# 調 查 報 告

參、案由：據訴，核四廠反應爐為進步型沸水式核能機組(ABWR)，以發電機故障時反應爐不急停為設計；亦即反應爐繼續運作所產生的高溫蒸汽不進入發電機，乃經由「蒸汽旁通閥」導入冷凝器降溫冷凝。美國核能管制委員會(NRC)核准通過的奇異公司(GE)設計控制文件(ABWR Design Control Document Rev.4 March 1997)，ABWR核能機組旁通管是以40%蒸汽量設計，但核四廠卻高達額定蒸汽量的110%。和世界其他ABWR相較，核四廠在這方面可說是全球獨一無二的設計。根據奇異公司的設計控制文件，反應爐產生的水蒸汽並非完全是汽(氣)體，其中0.1%是小水滴(液相)，在蒸汽旁通速度達3~5倍音速狀態下，形成衝擊力達數百萬磅、有如威力巨大無比的「水刀」。核四廠高溫蒸汽旁通的比例，是世上其它ABWR核能機組三倍之多，蒸汽旁通時，冷凝器的結構是否可以承受？蒸汽旁通系統及冷凝器是否會被穿透爆炸？核反應爐爐水是否會因爆裂噴流而導致輻射污染？等，實有詳究之必要案。

案名：核四蒸汽旁通案

圖3 龍門廠FIRS與SSE反應譜比較(5%阻尼比)

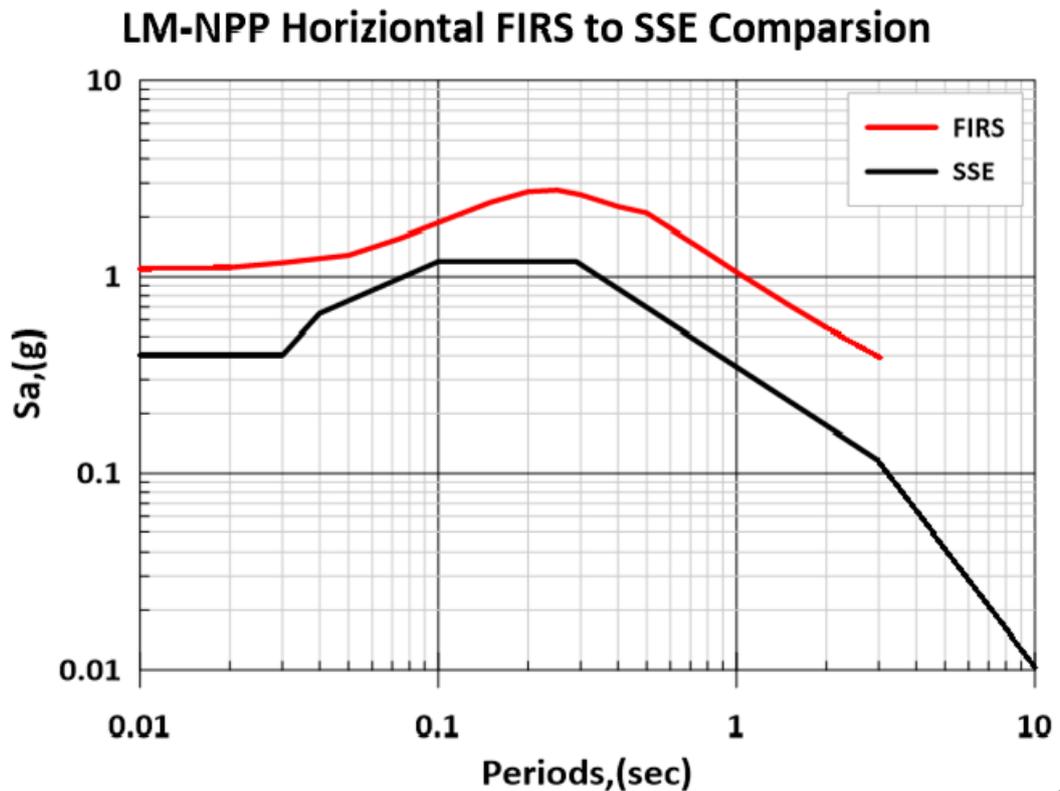
(九)總結龍門廠地震危害重新評估結果，根據「SPID Guidance (EPRI 1025287)」(EPRI, 2013)檢核準則，經由3組整體波速基準剖面、數組岩土材料非線性參數曲線以及3組高頻衰減參數修正值所組合之27條邏輯樹分支的地盤反應分析，FIRS在0.1至3秒週期段以及小於0.1秒週期段有超過SSE，惟2014年行政院宣布龍門廠封存，後續機率式地震風險評估(Seismic Probabilistic Risk Assessment, SPRA)、高頻設備耐震評估(High Frequency Confirmation)與用過燃料池耐震評估(Spent Fuel Pool Evaluation)，以及針對短期應對措施之加速

圖6 龍門廠FIRS與SSE反應譜比較(5%阻尼比)

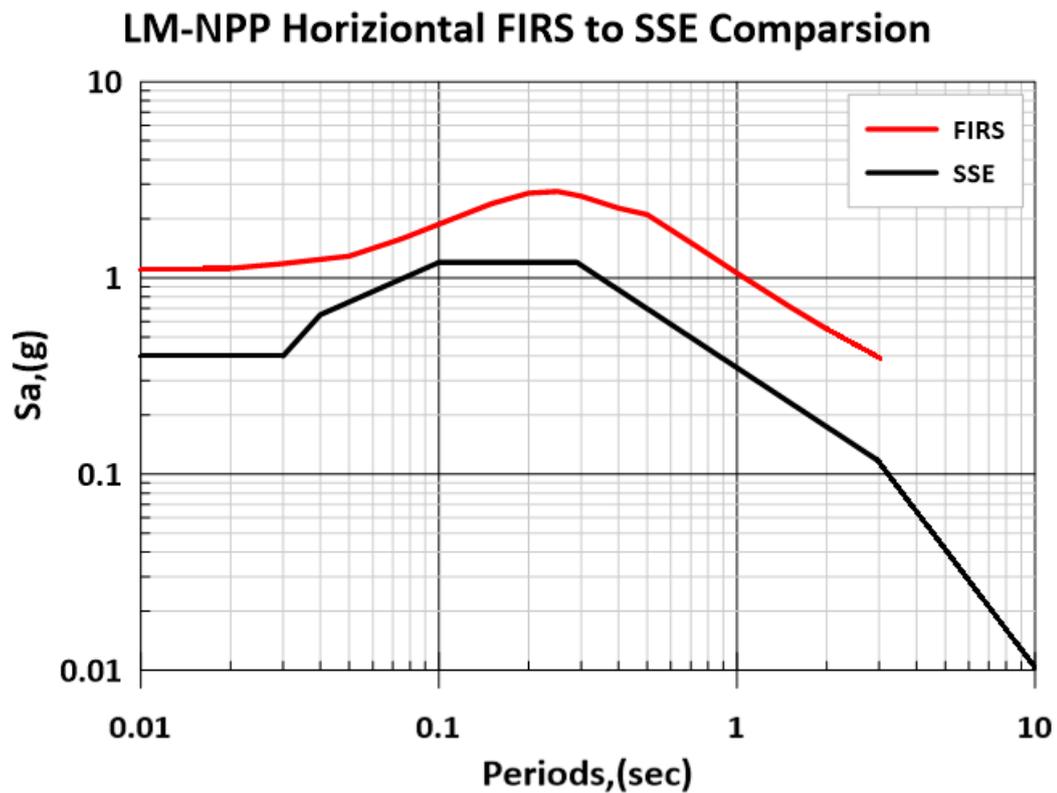
- 1、新的地震反應頻譜 (FIRS) 在0.2至0.3秒週期階段時，是接近3g。在各週期FIRS值為SSE值的1.565-3.058倍，提高的程度甚為驚人，原設計的結構必須按新的地震反應頻譜重新做結構動力分析，驗證是否仍在安全的範圍內，尤其是必須特別留意與安全有關的管線部分是否仍屬安

(七)綜上，根據「龍門核能發電廠終期安全分析報告(LMNPS-FSAR)」第2.5節與第3.7節內容(Taiwan Power Company, 2012)所述，龍門廠耐震一級(Seismic Category I, SC-I)結構之設計基準地震，稱安全停機地震(Safe Shutdown Earthquake, SSE)，其水平向尖峰地表加速度(Peak Ground Acceleration, PGA)值為0.4g，然福島311地震後，依「NTTF 2.1: Seismic」地震危害重新評估結果，反應器廠房之基礎輸入地震反應譜(Foundation Input Response Spectrum, FIRS)於0.1至3秒週期段以及小於0.1秒週期段有超過SSE，FIRS值為SSE值的1.565~3.058倍，提高的程度甚為驚人，對本案蒸氣旁通設備及管路之影響不容忽視，應予注意。

- 一、調查意見一，函請台電公司、原能會確實檢討改進見復。
- 二、調查意見二至三，函請台電公司檢討見復。
- 三、調查意見四，函請台電公司注意核四廠「基礎輸入地震反應譜」(FIRS)大於「安全停機地震」(SSE)對蒸汽旁通系統之影響。
- 四、調查報告全文上網公布。

附圖一、核四廠蒸汽旁通系統簡圖

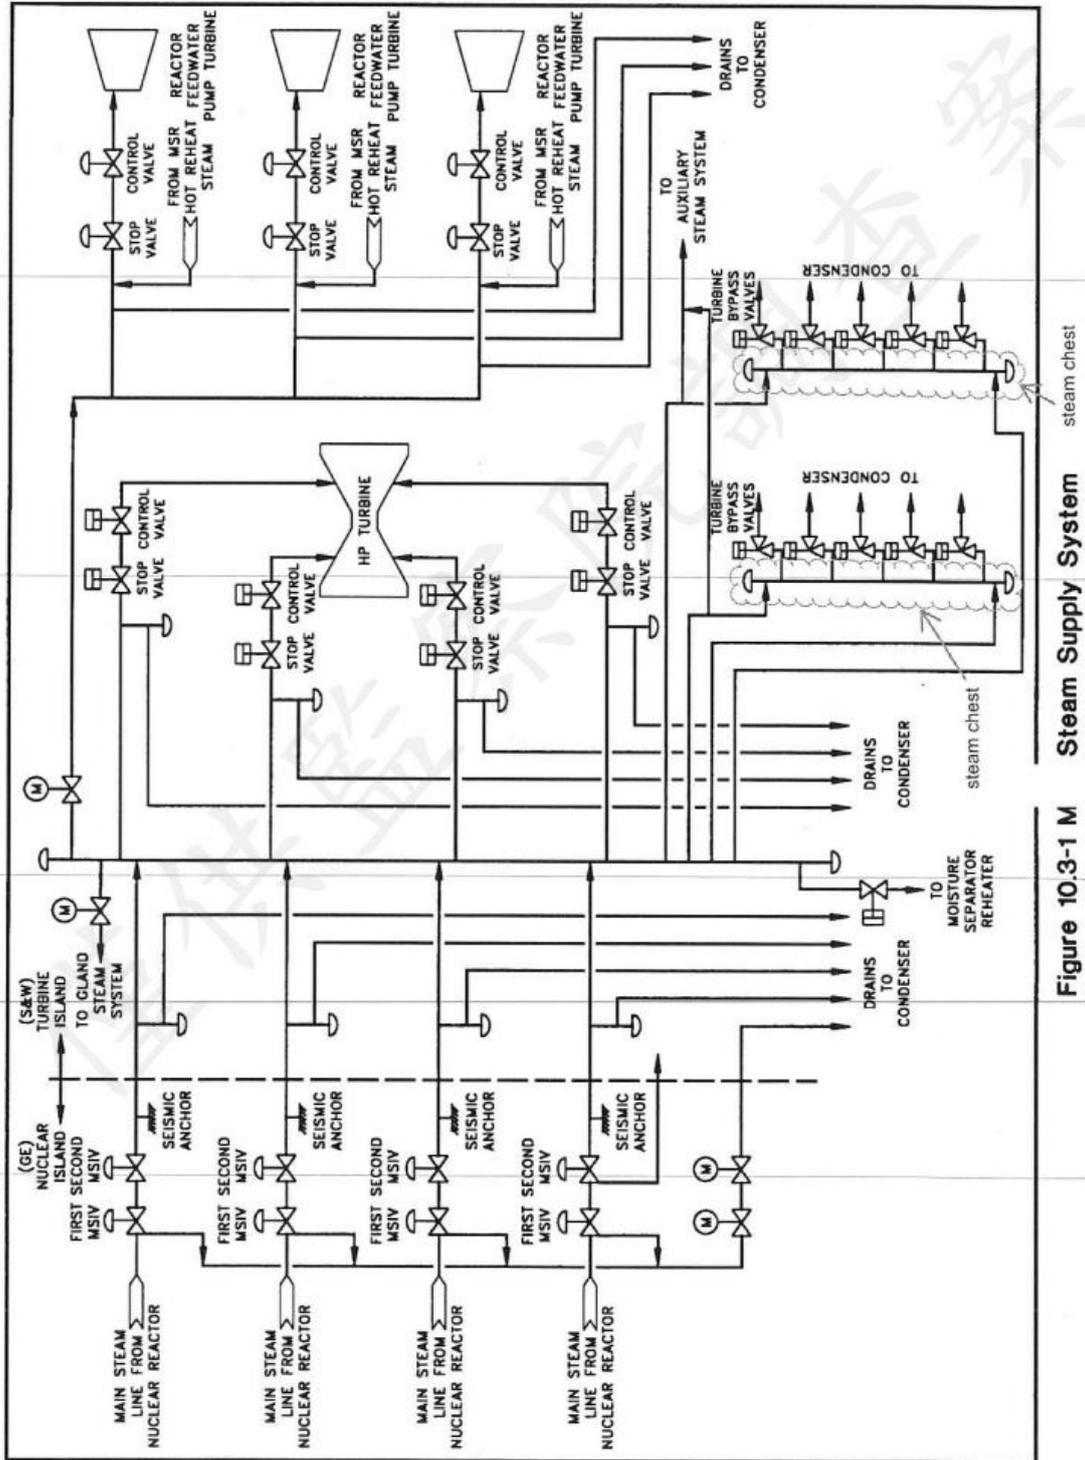
三、核四蒸汽旁通容量達110%，較核二廠35%高出甚多，為降低蒸汽傾洩時排至噴管之能量，避免噴管、擋板、冷凝器內部組件等因蒸汽傾洩受損，蒸汽旁通閥及對應之管線數量、容量皆增加，且於每一旁通閥下接一支核二廠所無之減壓閥，詢據諮詢專家表示，依其所查資料，反應爐產生之水蒸汽，雖有0.1%小水滴，然經降壓過程，旁通至冷凝器，尚不致形成「水刀效應」，惟依最新地震危害評估(FIRS)，核四原先設計防震不夠，有可能使本來以為沒有問題的設計，一旦面對超出設計評估的地震時，恐有不測之狀況，應予注意。

(四)綜上，詢據諮詢專家之意見，反應爐產生之水蒸汽，雖有0.1%小水滴，然經降壓過程，旁通至冷凝器，尚不致形成「水刀效應」，且本案核四廠於蒸汽旁通管路增設核二廠所無之減壓閥，降低蒸汽傾洩時排至噴管之能量，避免噴管、擋板、冷凝器內部組件等因蒸汽傾洩受損，惟依最新地震危害評估(FIRS)，核四原先設計防震不夠，有可能使本來以為沒有問題的設計，一旦面對超出設計評估的地震時，恐有不測之狀況，應予注意。
